监理通知单（质量）

工程名称：兴宾区整区30万千瓦（一期12万千瓦）户用分布式光伏项目 编号：AHST/XBGF-DDJL-TZ-015

事由：关于南泗王了村（户主韦燕）、南泗高龄村（户主罗德得）并网前现场存在的相关质量问题：

附图一：

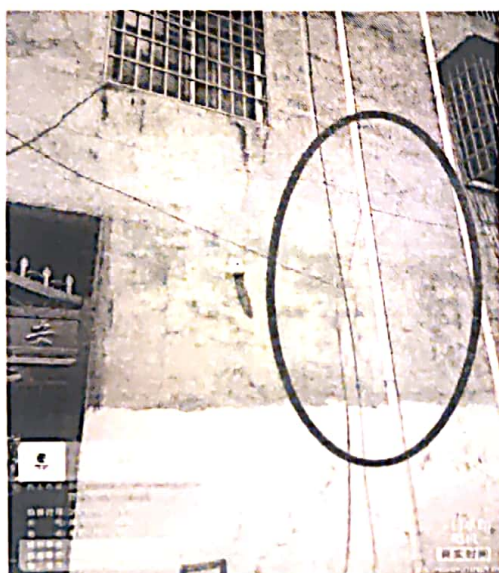
组件压块未压实

针对此类问题，我监理部现要求你单位自接收本通知单起3日内完成现场整改消缺工作，否则我监理部将根据工程建设管理制度相关条例进行经济考核。
